# ***Projet de Parcs Agri-Solaires avec Stockage de La Coulée***

## ***Saint-François (Guadeloupe)***

Le présent document constitue le mémoire en réponse à l'avis délibéré de la Mission Régionale d'Autorité environnementale (MRAe) de Guadeloupe, relatif au Projet de parcs agri-solaires avec stockage de la Coulée – Saint-François (97118) présenté par la société Flexol Sizam-Bastareaud (Avis n°Ae 2022APGUA1 du 04 Février 2022).

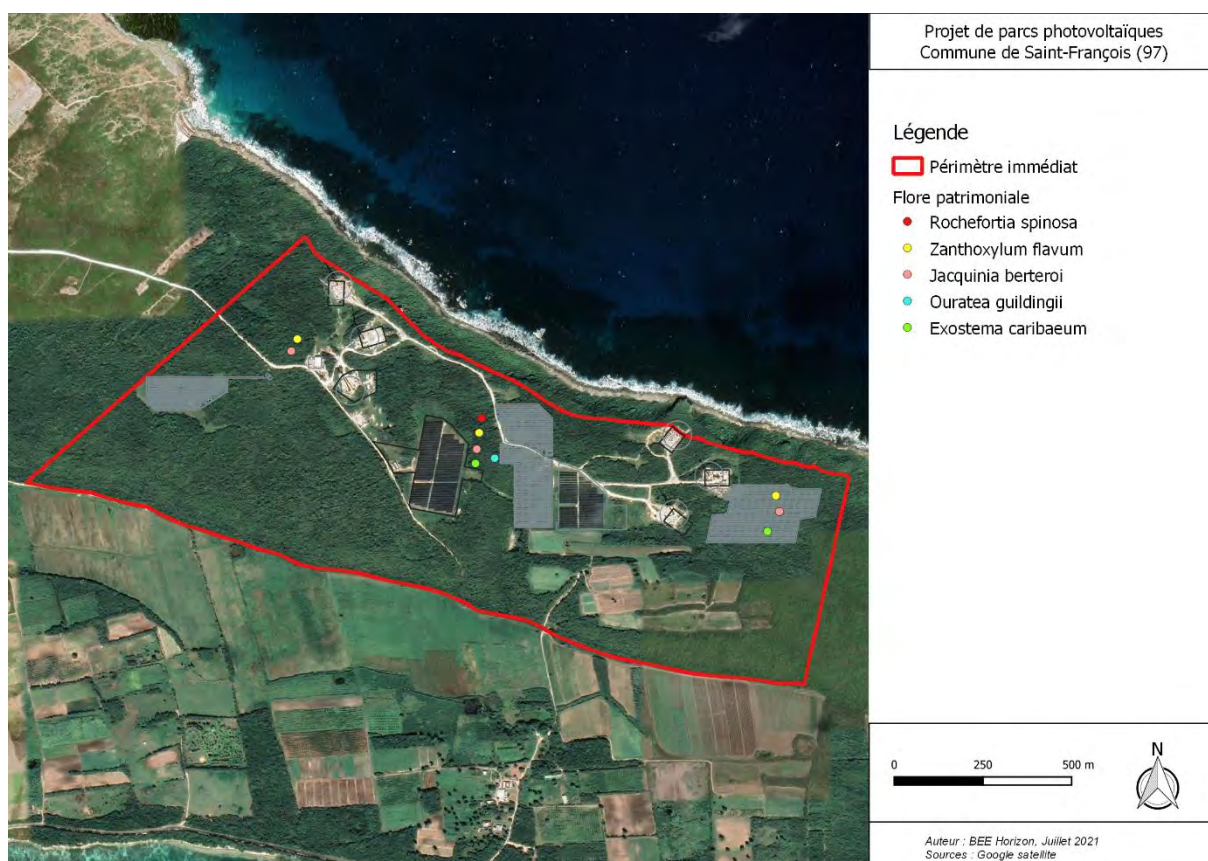
La MRAe recommande de compléter l'étude d'impact par l'analyse des effets cumulés du projet avec les projets existants ou approuvés, en prenant en compte l'impact des projets sur la continuité écologique.

Conformément au plan de restauration et de reboisement, le projet s'insère dans la continuité d'un parc éolien et de projets photovoltaïques existants.

Le repowering du parc éolien actuel a laissé de nombreux délaissés sur lesquels s'installe le parc central du projet photovoltaïque de la Coulée. De même, le parc le plus à l'ouest prend place au sein d'espaces ouverts. Le projet agri-voltaïque n'entraînera pas, par conséquent, de coupure supplémentaire.

Enfin, le projet le plus à l'est prend place au sein d'espaces définis comme « fourrés et arbres dispersés » et dans la continuité d'une plateforme éolienne.

Le littoral boisé au Nord ainsi que le relief boisé au Sud du projet sont entièrement conservés comme l'illustre le photomontage ci-dessous.

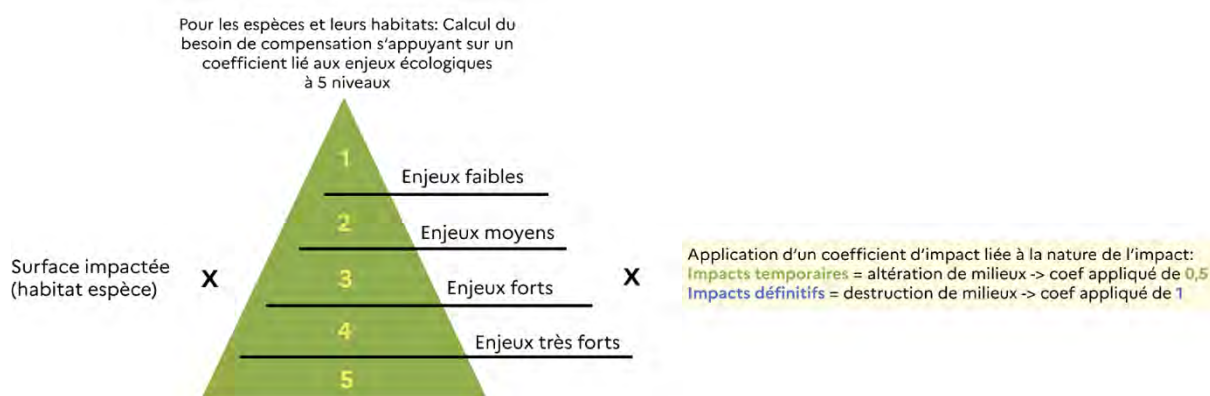
Concernant la mise en œuvre de la « séquence éviter, réduire, compenser »

La mesure R7 correspond bien à une mesure de réduction. En effet, la construction de parcs photovoltaïques associée à la mise en œuvre de mesures agro-environnementales permet de réduire les impacts sur la faune et la flore des milieux ouverts et semi-ouverts qui pourra recoloniser le site post-travaux sous réserve de la réalisation d'un couvert végétal de qualité. Ainsi, la destruction des habitats de ces espèces ne sera que temporaire.

De plus, la mise en place d'un couvert végétal à l'issue de la phase chantier permettra de réduire le risque de ruissellement.

Au regard de la fragmentation de la continuité boisée engendrée par les parcs 3 et 4 (le parc 1 étant installé sur une prairie déjà pâturée), et conformément au « Guide d'approche standardisée du dimensionnement de la compensation écologique publié par le ministère de la transition écologique en 2021 », des incidences résiduelles sont attendues sur la fonctionnalité écologique. Les incidences résiduelles sur les espèces sont faibles après mise en œuvre de la séquence Evitement/Réduction.

Ainsi, d'après l'approche standardisée présentée ci-dessous, pour 6,3 ha défrichés, un coefficient maximal de 1 devra être appliqué (sachant que dans le cadre d'un parc solaire, la destruction n'est pas définitive).

La mesure R8 « Restauration des espaces dégradés de la forêt » sera donc transformée en mesure compensatoire au titre de l'altération de la fonctionnalité écologique.

Ainsi, 15 ha seront restaurés et 2,77 ha reboisés en lieu et place des 6,3 ha estimés suivant l'approche standardisée. De plus, une compensation financière sera établie au titre du dossier de défrichement pour un montant estimé à ce jour de 126 000 €.
